改善箇所説明図

改善措置の内容

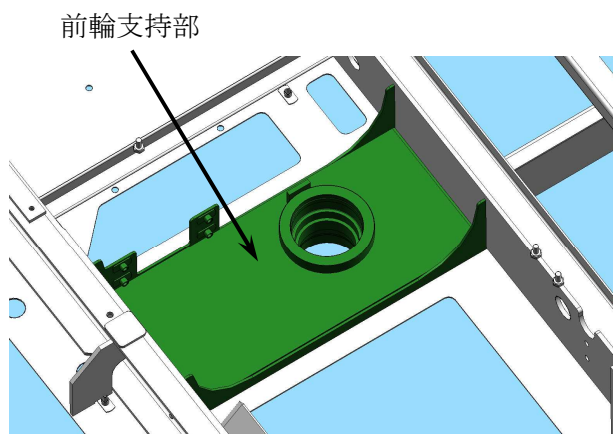
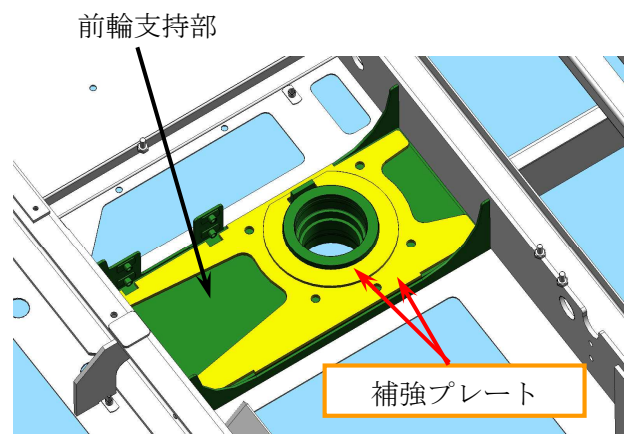
モータ・スイーパーにおいて、前輪支持部の形状が不適切なため、強度が不足している。そのため、走行時の振動等により亀裂が生じ、そのままの状態で使用を続けると、最悪の場合、当該部位が破損し、走行及び操舵が出来なくなるおそれがある。

全車両、フレーム前輪支持部に補強プレートを溶接する。

は追加部品を示す。
